Ayuntamiento Constitucional
de Madrid

D^{no} Juan Urbilla dueño de la
Casa n.^o 27 Carrera de San Gero-
nimo con buelta a la de Peligros
n.^o 265, solicitando licencia para
la construcción de nueva planta de
la citada Casa

Detalles de la casa n.^o 27 Carrera de S. Jeronimo esquina a la
de peligros.

Plano de la casa n.^o 27
Carrera de S. Jeronimo
esquina a la de peligros

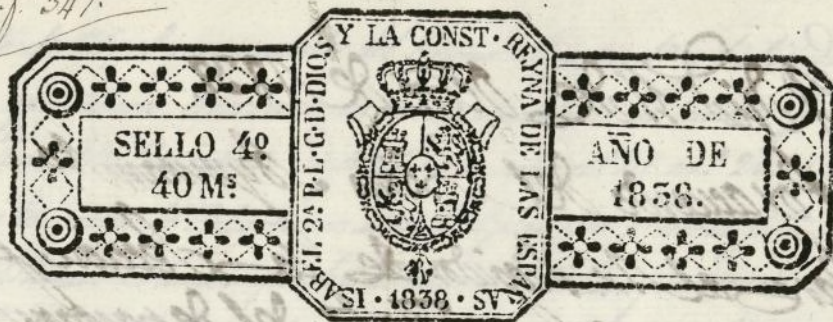
Enterado de la solicitud y diseño que á ella acompaña D.ⁿ Juan Villa para la nueva construcción de paredes fachada de su casa en el pasaje que úti, no puedo prescindir de manifestar la sorpresa que uno y otro me han causado al ver, por la primera, proponer alterar las disposiciones por punto general adoptadas para la construcción de los edificios urbanos de esta Capital, respecto á las dimensiones de gruesos de las paredes exteriores de fachada y su clase de construcción, para lo que si bajo de cierto aspecto no carece de fundamento, me temo S.E. no tome en consideración este delicado asunto y determine otra cosa, no puedo entonces separarme de lo determinado, no presentando el mismo inconveniente el que se le permita en vez de coronar las fachadas con alero de madera descubierta, segun tambien esta mandado observar, lo execute con losas de piedra formando cornisa, sentondulas con el ante que corresponde y es del cuidado del profesor que esté al frente de la dirección.

Enterado tambien del diseño adiestro en el un defecto, no error artístico, pues este lo considero imposible de incurrir en él á ningun profesor, y menos al que lo subiaibe, mas si se le da el dictado de error, es de los que por circunstancias se cometen con completo conocimiento tal como en el caso actual la disposición de hueco para puerta en el giro bajo de una de las fachadas, que en los demas pisos superiores carga sobre el un macizo, lo que el arte bien manejado consigue hacer con seguridad, aunque no sea la misma que si descansara sobre un cuerpo sólido.

Igualmente es de notar en dicho diseño, la decoración que aparece para el cuerpo bajo de la referida casa, el cual por necesidad atendidas las merquimas dimensiones de sus líneas de fachada tiene que adolecer de lo mismo, y por tanto soy de parecer que se observe en dicha decoración el mayor pulso posible con respecto al sitio tan principal que ocupa y proporciones q.^a permitan las vertes líneas de fachada en que se ha de colocar, y que se practique segun está tolerado para las embocaduras de puertas de tienda ó casas de comercio: que respecto á las demas observaciones manifestadas del macizo al aire, ó no sostenido con otro desde su planta, se exee un punto de apoyo capaz de producir aquel efecto: y cuanto al grueso ó espesor de las paredes exteriores de fachada sea conforme á lo que A.E. tenga por conveniente resolver. En el interin consiguiendo

Los Arquitectos que suscriben enterados de este expediente, p.^a que en su vista y ~~informe~~ lo q.^o se les opone, relativamente ala construcción y decoracion de la casa, a q.^o se refiere. Deven manifestar, que en cuanto ala pretension de la disminucion de aperturas que se quiere dar alas paredes fachadas de la misma, no se puede acceder sin faltar ala solidez bien calculada q.^o necesitan p.^a resistir el continuo movimiento producido p.^a la tritucion del piso de canchales, empuje y gravedad de las fabricas interiores y armaduras, como atendida la calidad y consistencia de los materiales que se emplean; todos los Profesores q.^o nos han precedido de muchos consiguimientos y practica, no se han atrevido a alterar en menor cantidad esta disposicion tan acertada, como lo ha demostrado la practica y experiencia en mas de setenta años q.^o ha que se observa y creon. no debe variarse, mientras algun nuevo fenio, teniendo presente nuestras creaciones. descubra el arcano de mejorar el condimento y fabricacion de nuestros materiales y modo de emplearlos; entre tanto se borran construirse las paredes q.^o se enuncian bajo las reglas y experiencias q.^o se señalan en el informe del Arquitecto del departamento, y con mayor fundamento p.^a la situacion q.^o ocupa esta casa en un punto de tanta concurrencia, formando angulo o esquina de manzana; lo contrario seria ademas abrir una brecha ala arbitrariedad en la construcción, p.^a cuyo mal exemplo nose podrian obitar los permisos efectos y pretensiones y oportunos que produciria semejante condescendencia; Ademas notamos en la disposicion de las partes q.^o componen el todo de estas fachadas y principalmente en la de la carrera de S.ⁿ Jeronimo, q.^o se falta a uno de los principales preceptos del Arte. y q.^o ymponiamente enfe la naturaleza de las cosas, como q.^o lo robusto debe sostener lo debil, y mixtiendo este orden, cargando en un gran vano un muro de cincuenta pies de elevacion y demas fabri-

fabricas q^{ue} obran en el, lo q^{ue} motivaria quizas la ruina de esta
pared o cuanto menos reventamientos y quebrantos alarman-
tes, que produciria el pandeo de la umbralado q^{ue} ciere tho vano, lo q^{ue}
en iguales casos a acreditado la practica y experiencia, con acen-
tor de engañar de los que han querido faltar a estos ynmurables
principios de los que emanan la seguridad y la eutymia parte
tambien ymegrante de la buena decoracion p^{er} la exacta coloca-
cion de las partes conformes con el todo, esto es q^{ue} los muros
y los vanos carguen unos sobre otros; siguiendo otras ympra-
cindibles maximas en la construccion de estas paredes y dan-
do una disposicion correcta y simetrica ala de la calle de peligro.
q^{ue} desaparezca el entrapano q^{ue} se figura en lo ultimo de su linea
suprimiendo las merquinas e ymportunas pilantras q^{ue} se de-
muestran en el cuerpo bajo con la ynutil cornisa q^{ue} lo corona

Por lo que respecta á los diseños de las fachadas presentados por el Archt. D. Narciso Pascual de Colomer, Obispo que en la que corresponde á la carrera de S.º Jerónimo coloca un gran vano en la planta baja y sobre el carga un muro en los pisos superiores, lo cual si bien puede construirse con solidez valiéndose de los recursos que presta el arte, no por esto dejara de faltarle á las reglas de buena construcción, las que jamas deben violentarse ni sacarse de sus límites sin una gran necesidad, la que no veo en el caso presente, antes por el contrario creo sera mucho mas ventajoso colocar un solo hueco en los pisos superiores, con lo que se conseguirian mas ventajias en el interior de las habitaciones y se evitaria el que los muros cargasen sobre los huecos contra el orden natural de las cosas.

En cuanto á la decoración del cuerpo bajo, si bien parece algo menuda y merquina por razon de las cortas lineas á que tiene que sujetarse el Archt.º y por las pilas mas pocas ademas en mi concepto, que presenta, creo que podria permitrsele por no tener en ella mas objeto que decorar

Por lo que toca a la fachada de la calle de San Juan no tengo nada que decir, porque aun cuando seria de desear que desapareciera el entresano que se figura en el extremo de su linea conozco que el staff se ha visto precisado a colocarlo por razon de la situacion de la escalera. Si cuanto pueda manifestar: V. S. S. sin embargo oyendo mejor parecer, podran determinar lo mas oportuno y conveniente. Madrid 4 de Diciembre de 1838

sustituyendola una ymporta moldada, asi como tambien las que
confundidas cubren los vanos de las ventanas balcones del piso-
pral, en ~~esta~~ persuadida q^{ue} la construccion y decoracion de
la casa a que se alude quedara conforme ala seguridad
Publica y buen aspecto q^{ue} se deve: Que es cuanto p^{uede}
ymformar sobre este particular: Madrid 30. de Noviembre
de 1838

lugar del alero comun, y que se colo-
que un solo hueco en los pios supe-
riores, con el objeto de que coniga
mas ventajas en el interior de las ha-
bitaciones, permitiendole la decoracion
del tiempo bajo segun cree el referido
Arquitecto. Asegui, a cuyo informe se
admire la Comon. pudiendo expedir
de la licencia que ha solicitado
obteniendo la alineacion que mani-
festa el Arquitecto Pita Diaz en su
informe de 17 de Mayo de ochre
y bajo las reglas de buena construccion
y demas que previene el citado
informe, y a lo que dice el Brq.
Asegui. V. C. sin embargo se
señala resolver lo que estime por
mas acertado. Madrid 10 de Diciembre
de 1838

En virtud de Const. = Con la Comis. y a su virtud
Concedese la licencia pedida con arreglo
a los informes hechos, entregando el D.ⁿ
Juan Utrilla en la Tesoreria de esta Vi-
lla los 1000^{rs} que tiene q.^a abonar a los
fondos publicos por importe de los pies
de sitio que quedan a beneficio de
su posesion, y desele por certificacion,
teniendo presente lo mandado en la
colocacion de materiales y escombros

para no emborazar el tránsito público; y
fueron de voto contrario los Señores Balenzá-
tegui y Peyro: Y habiéndose indicado se sosten-
ga el vano q. resulta en la fachada de la
Carrera de S. Gerónimo, quedando dos hue-
cos por la parte de dicha Carrera, colocándose
en dicho vano dos columnas de hierro, así se
acordó.
